**Всемирный форум для согласования правил
в области транспортных средств**

Правила № 22 ООН (защитные шлемы)

**Предложение по дополнению 2 к поправкам серии 06
к Правилам № 22 ООН (защитные шлемы)****Представлено экспертами специальной группы по защитным
шлемам***

«Приложение 2А

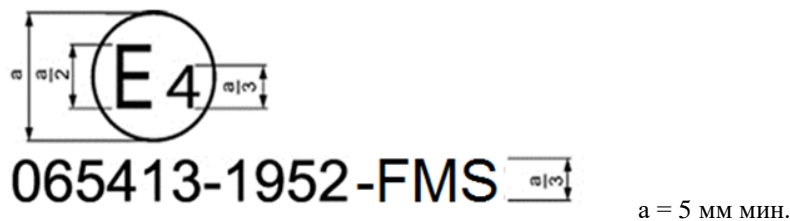
Приложение 2А изменить следующим образом:

Приведенный выше знак официального утверждения, проставленный на защитном шлеме, указывает, что данный тип шлема официально утвержден в Нидерландах (E4) под номером официального утверждения 061406А.

Номер официального утверждения указывает, что данное официальное утверждение касается шлема, который оснащен **защитным** щитком для нижней части лица (Р), и что оно было предоставлено в соответствии с требованиями Правил № 22 ООН, которые на момент официального утверждения уже включали поправки серии 06, **что данный шлем совместим с универсальными аксессуарами, которые имеют громкоговорители и устанавливаются спереди или сбоку шлема**, и что серийный номер продукции — 1952.

Пример знака официального утверждения для специального аксессуара

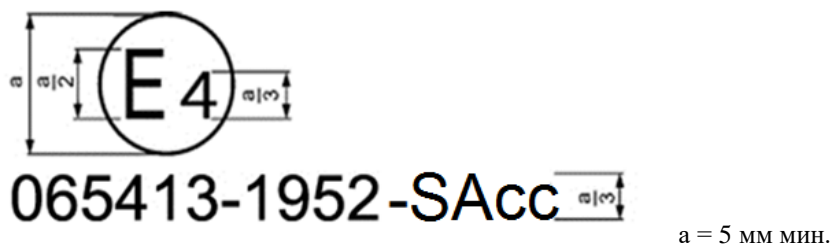
Включить новое приложение 2С следующего содержания:

Приведенный выше знак официального утверждения, проставленный на специальном аксессуаре, указывает, что данный тип специального аксессуара официально утвержден в Нидерландах (E4) под номером официального утверждения 065413. Номер официального утверждения указывает, что официальное утверждение было предоставлено в соответствии с требованиями Правил, которые на момент официального утверждения включали поправки серии 06, и что номер производственной партии — 1952».

«Рис. 1d

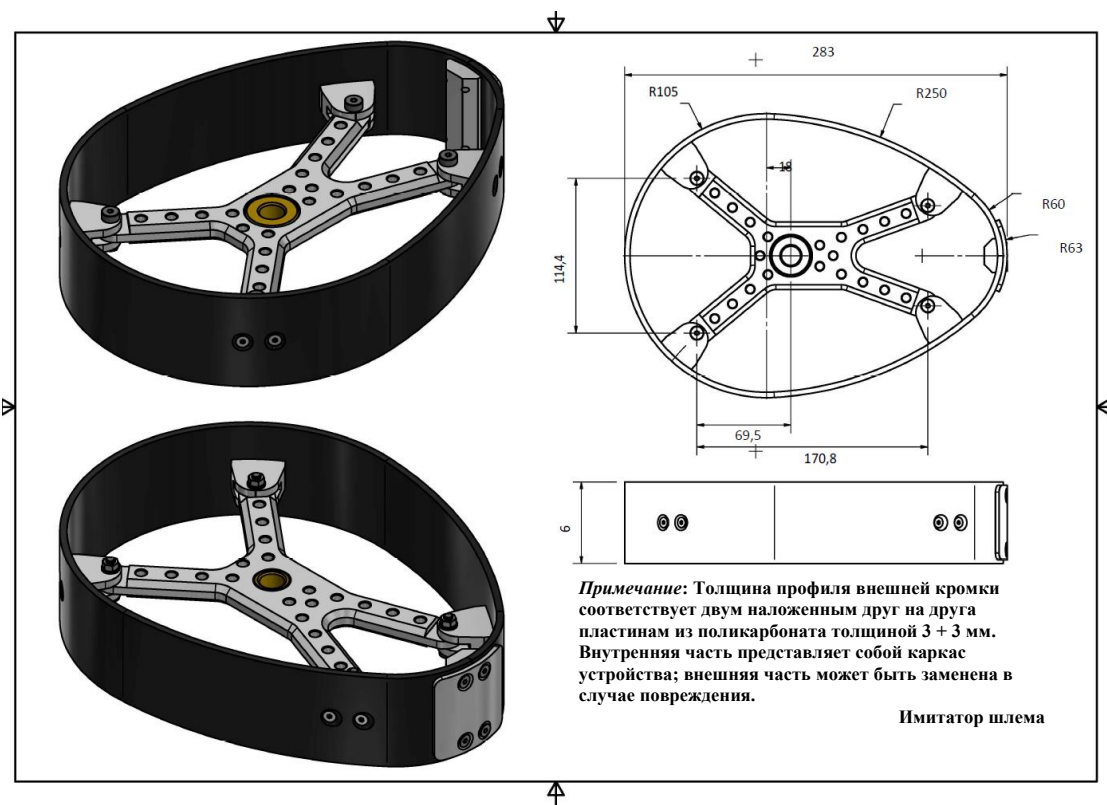
Приложение 8, вставить новый рис. 1d следующего содержания:

Пример имитатора шлема для испытания аксессуаров на трение выступов и поверхностное трение (метод В)

Рис. 1

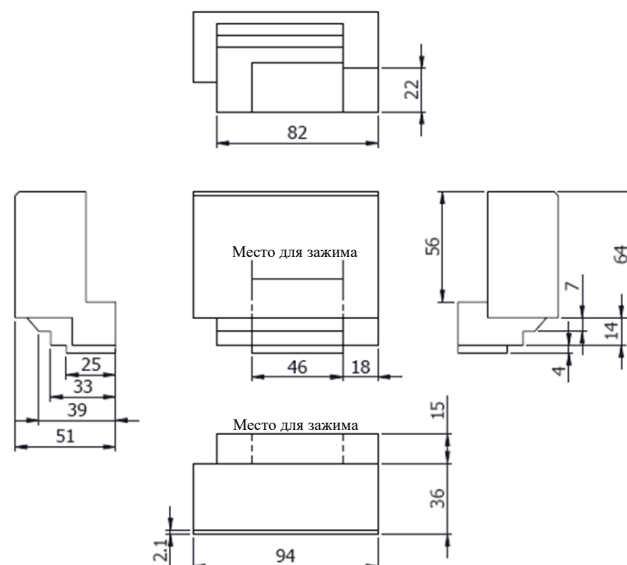
1.1.1 в случае аксессуаров, устанавливаемых спереди:

Крепление для установки спереди слева (для установки справа крепление располагают симметрично)

Рис. 2

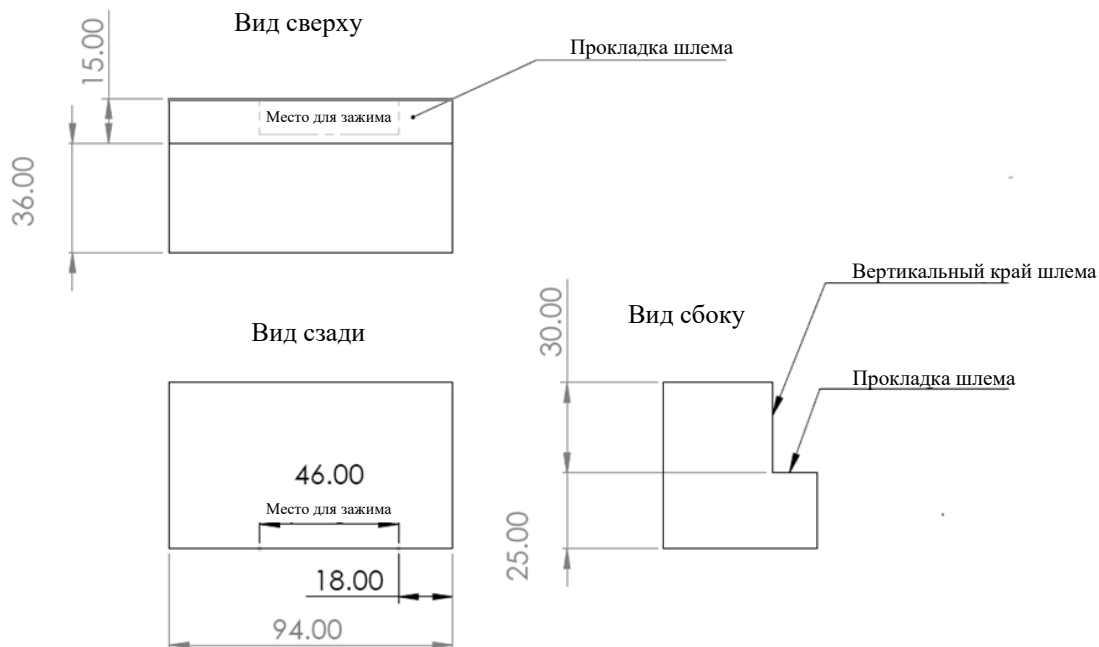
1.1.2 в случае аксессуаров, устанавливаемых сбоку:

Крепление для установки сбоку слева (для установки справа крепление располагают симметрично)

Рис. 3

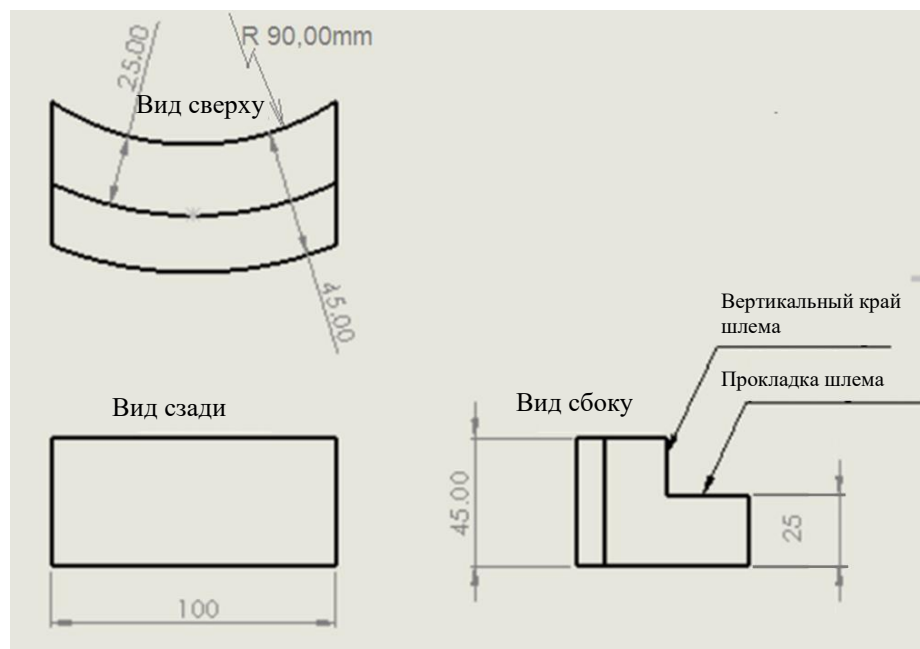
1.1.3 В случае аксессуаров, устанавливаемых сзади

Поставляемое изготовителем аксессуара зажимное приспособление, предназначенное для установки сзади, не должно попадать в зону поражения ударом, если только оно не соответствует требованиям, установленным настоящими Правилами в отношении элементов, находящихся в зоне поражения ударом.

Рис. 5
Соотношение толщины и нагрузки

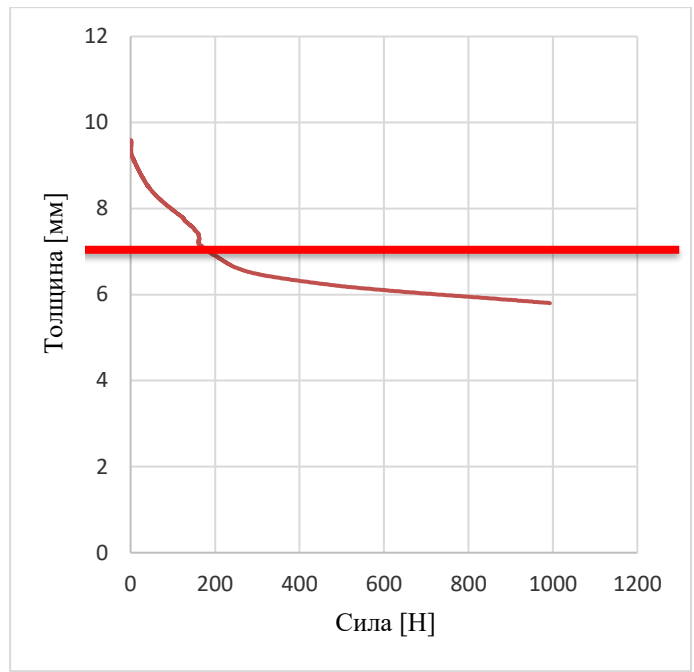
Громкоговоритель, высота которого превышает 8 мм, помещают между двумя параллельными пластинами, позволяющими прилагать определенную нагрузку; поверхность этих пластин должна быть достаточно большой, чтобы в нее можно было вписать окружность диаметром не менее 65 мм. Прилагают первоначальную нагрузку 10 Н, затем нагрузку увеличивают при минимальной скорости перемещения пластин 5 мм/мин до тех пор, пока величина прикладываемой нагрузки не составит 1000 Н (-0+10Н).

1.3.2.2 Толщина громкоговорителя, подвергшегося нагрузке 1000 Н (-0+10 Н), должна быть менее 8 мм.
